TSI 02/13

Mercedes-Benz

372.820

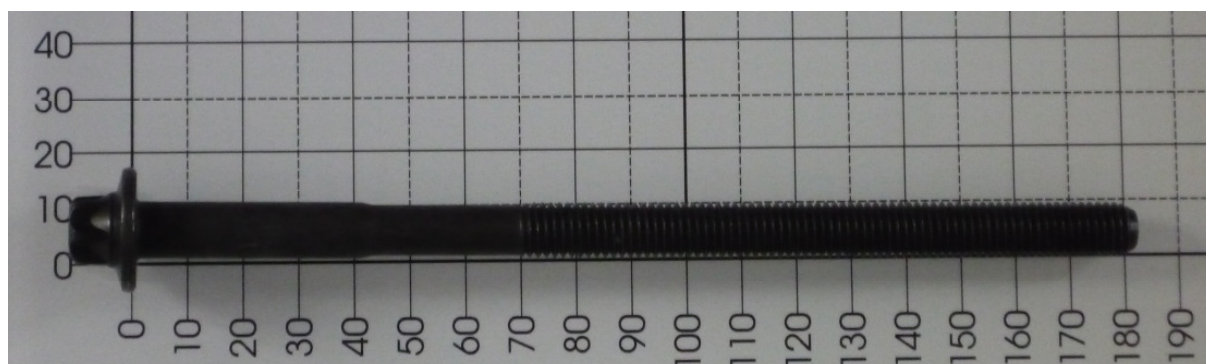
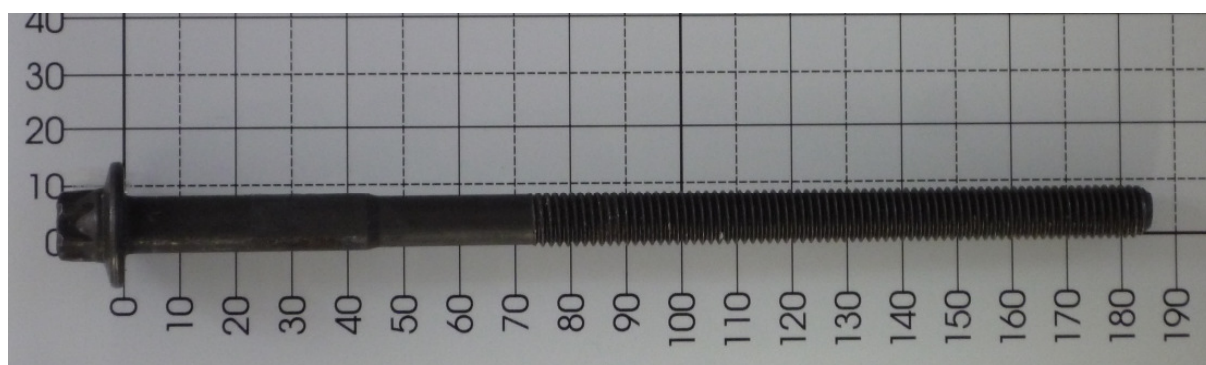
Nueva:

372.820

M10 x 1,5 x 179 Torx E14

Sostituida:

111.360

M10 x 1,5 x 183 Torx E14

- Tornillos de culata sea empleado sin arandelas
-  372.820 reemplaza a  111.360 con efecto retroactivo.
